DICTAMEN DE SEGURIDAD ESTRUCTURAL

Nombre del Evaluador Técnico:		ING JAIME SOLIS CORTES		Expediente:	UMF 18
No. Registro:	495	Fecha:	11 de octubre de 2017		
1. UBICACIÓN Y DESCRIPCIÓN DE LA EDIFICACIÓN					
Zonificación propuesta de la ciudad para efectuar la evaluación					
Dirección	AV. MEXICO 98				
Colonia	LA CRUZ	Delegación	MAGDALENA CONTRERAS		
C.P.	10710	Entre calles/Referencia			
Coordenadas Geográficas					
Persona contactada	ING. JOSE LUIS AQUINO		Teléfono	5526621135	
USO DEL INMUEBLE					
Casa habitación		Departamentos		Comercios	
Oficinas Públicas		Oficinas Privadas		Industrias	
Estacionamiento		Bodegas		Educación	
Recreativo		Centro de Reunión		Otro:	SALUD
Número de niveles sobre el terreno (incluyendo azotea y Mezanines)				2	
Número de sótanos		Número de ocupantes			
Tipo de inspección		Inspección exterior	Inspección interior y exterior		X

INSTITUTO MEXICANO DEL SEGURO SOCIAL
UNIDAD DE MEDICINA FAMILIAR No 18
DR. ROSALBA JAIMES AVELDAÑEZ
DIRECTOR DE LA UNIDAD
AV. MÉXICO No. 98 COL. LA CRUZ
DEL. MAGDALENA CONTRERAS, C. P. 10710
CIUDAD DE MÉXICO

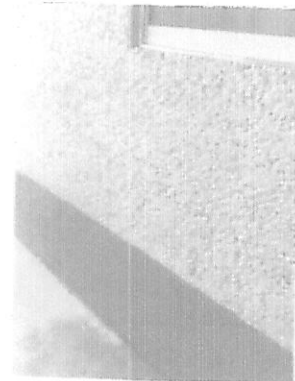
Columna sin daños de fisura o grieta
